原子力規制における検査制度の見直しに伴う 原子炉施設保安規定認可申請について (コメント回答)

令和2年8月18日
電源開発株式会社

○令和2年7月16日の第877回審査会合における以下 2 点の指摘事項について回答する。

2. 指摘事項 1 への回答 (1 / 5)

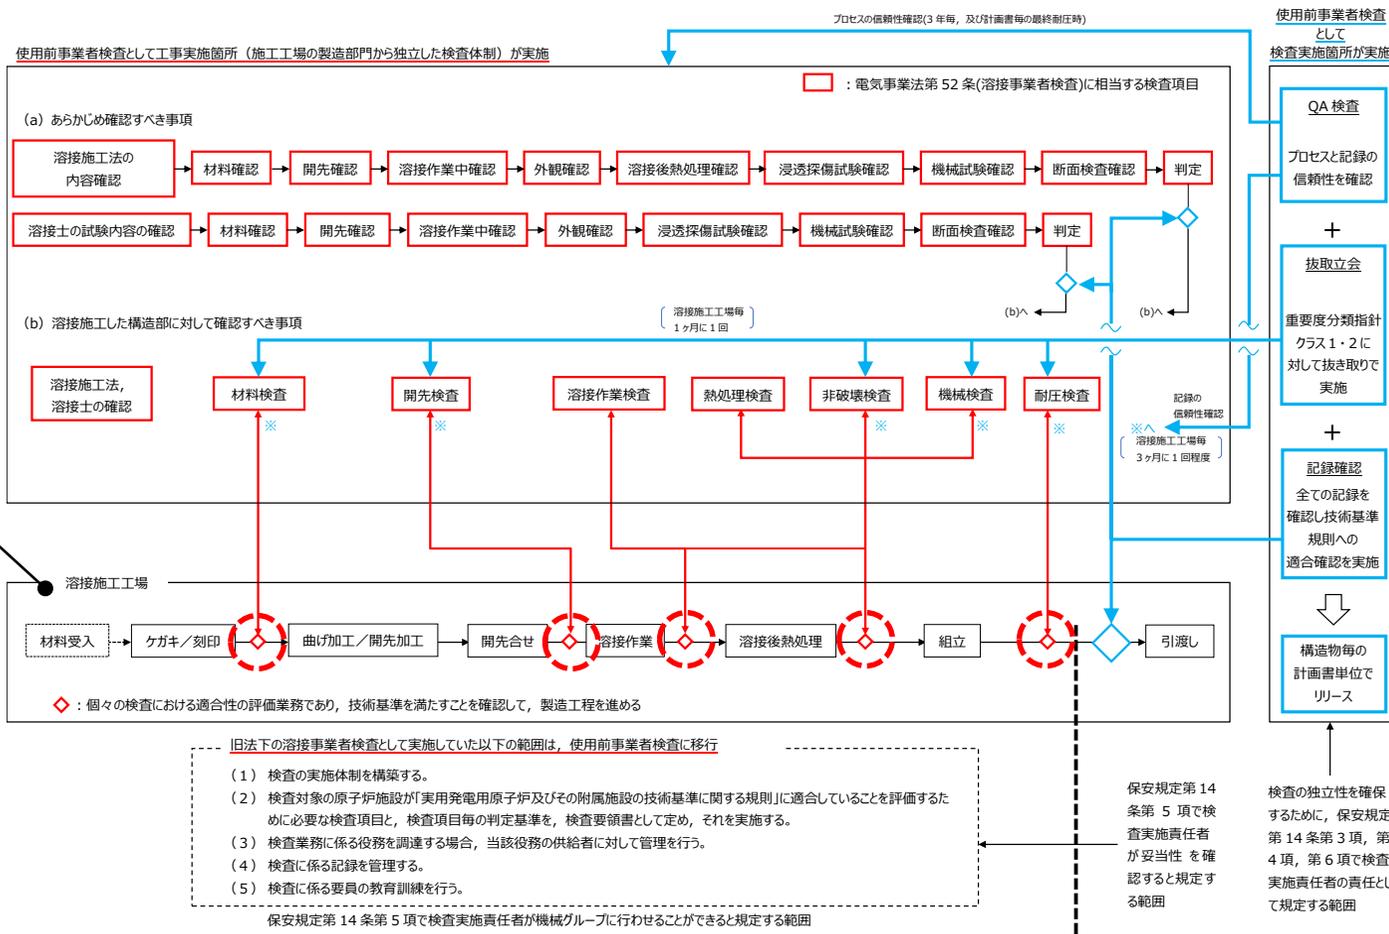
使用前事業者検査として実施する溶接検査に関し、個別検査（材料検査、開先検査、溶接作業検査、非破壊検査及び耐圧検査）において、現状の体制では作業実施者が次の工程に進めるためのリリース判断を行っているため、検査の独立性が確認できないことから、先行運転炉との差異を踏まえた上で、検査の独立性及び体制を説明すること。

主要な耐圧部の溶接部に係る使用前事業者検査（以下、「使用前事業者検査(溶接)」という。）は、以下のように実施する。

- 溶接施工工場の◇では、工事実施箇所が検査項目毎の適合性の評価業務を行い、技術基準規則を満たすことを確認して、製造工程を進める。
- 検査項目毎の全ての検査が終了後、検査実施箇所が記録確認により技術基準規則への適合を判定して、◇で検査のリリースを行う。

◇ : コメントを頂いた「◇ : リリース判断」の部分

③ 使用前事業者検査(溶接)の検査フロー図の見直し

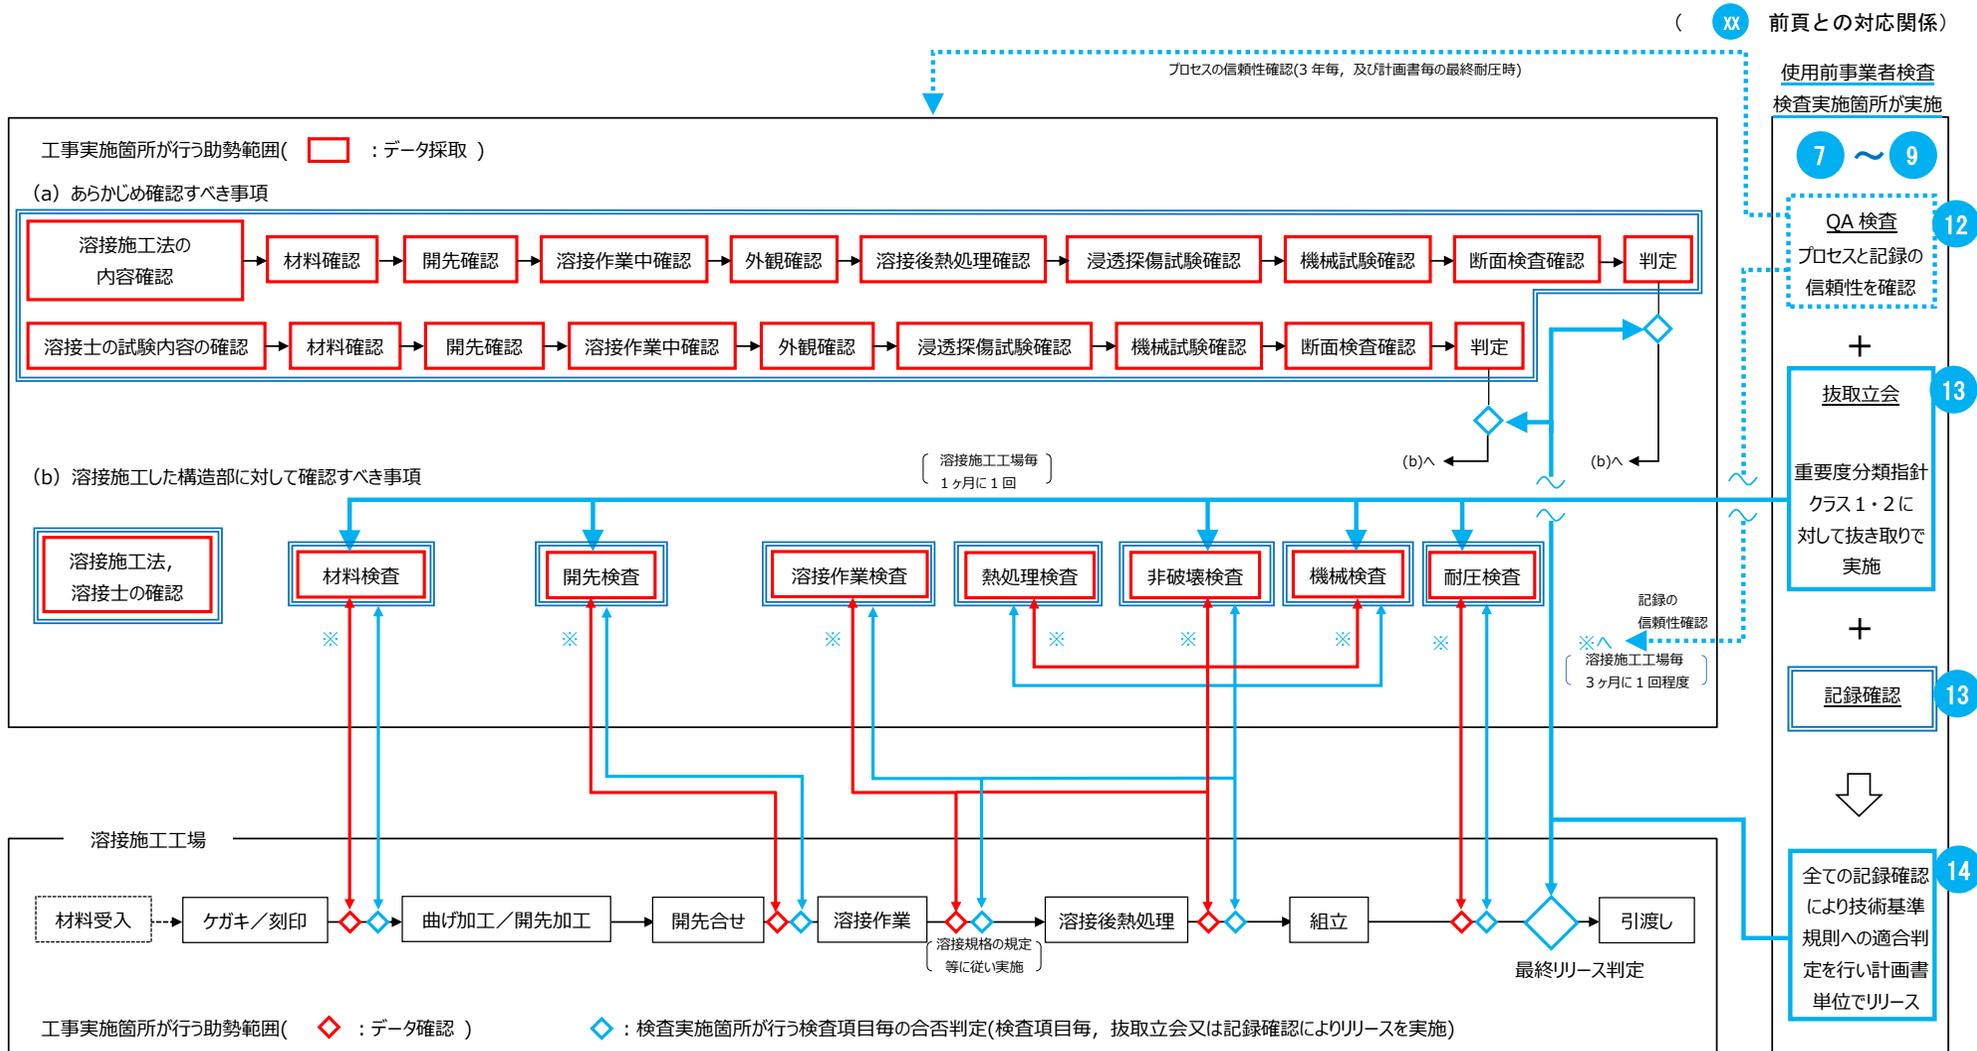
使用前事業者検査として実施する溶接検査に関し、個別検査（材料検査、開先検査、溶接作業検査、非破壊検査及び耐圧検査）において、現状の体制では作業実施者が次の工程に進めるためのリリース判断を行っているため、検査の独立性が確認できないことから、先行運転炉との差異を踏まえた上で、検査の独立性及び体制を説明すること。

- P 4 のとおり検査項目毎の合否判定は、使用前事業者検査(溶接)として、検査実施箇所が抜取立会又は記録確認により実施するため、検査フロー図は下図のとおりとなる。

① 法令上の位置付け

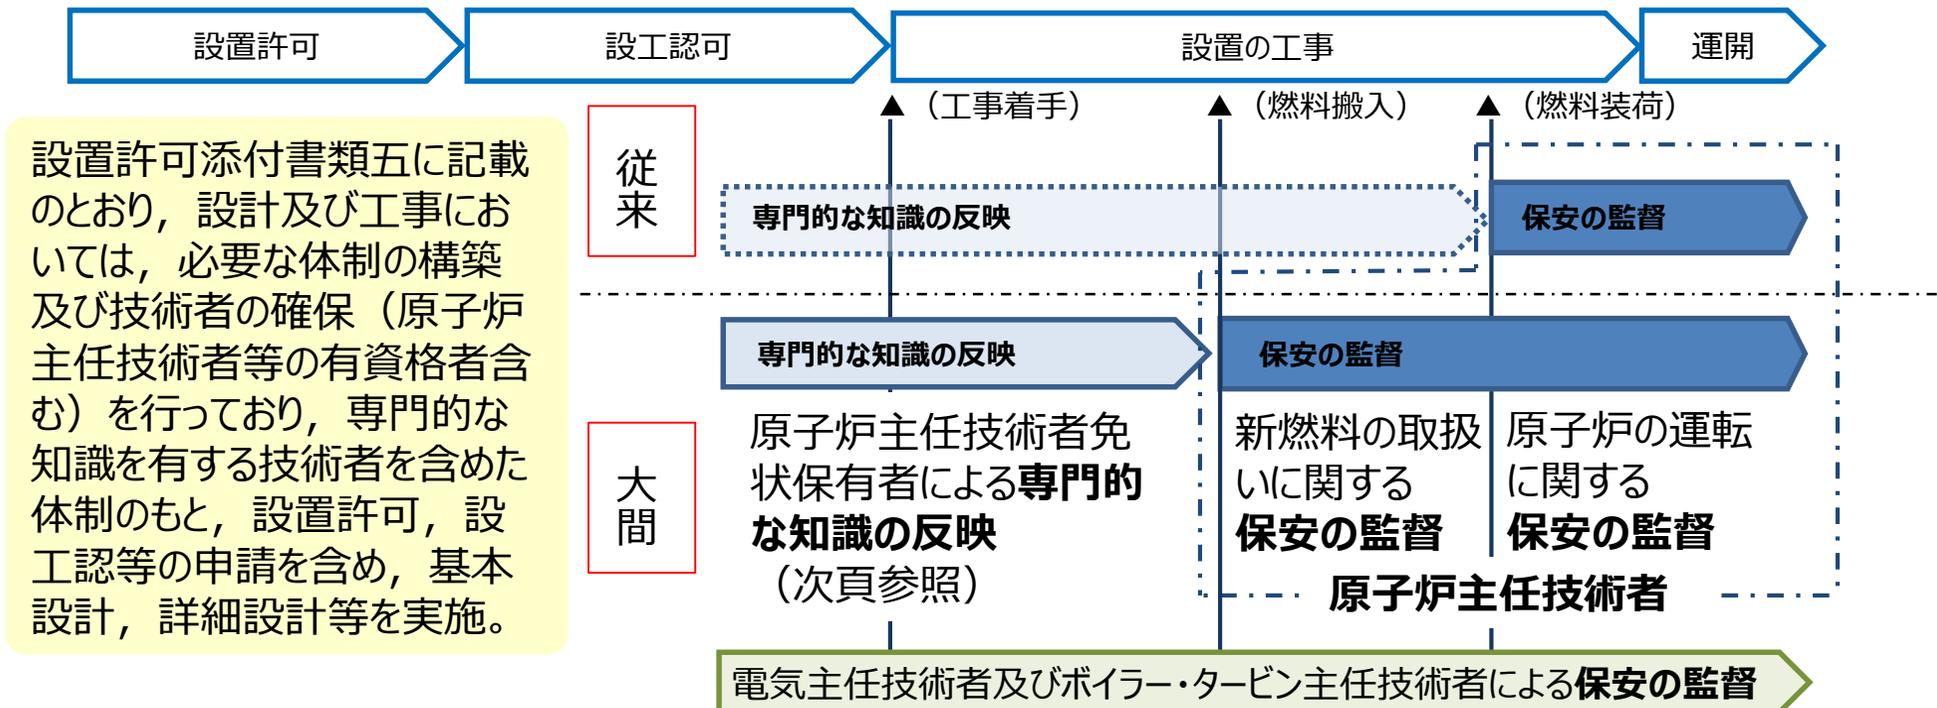
運転段階の原子炉では、保安委員会等に原子炉主任技術者も参画し、設置許可や設工認等の申請を出すことになっているが、建設段階の原子炉においては、その役割を電気主任技術者等に行わせるとしており、原子炉主任技術者を関与させる必要がないのか説明すること。

- 原子炉等規制法第 4 3 条の 3 の 2 6 (発電用原子炉主任技術者) では、**原子炉の運転に関する保安の監督を目的**として選任することを規定。
- また、**実用炉規則第 9 5 条**では、**実務経験 3 年**を選任要件として規定。
- 当該法要求を受けて、従前より、**燃料装荷前**までに原子炉主任技術者を選任しており、**設置の工事 (燃料搬入前)** 段階においては選任していない。
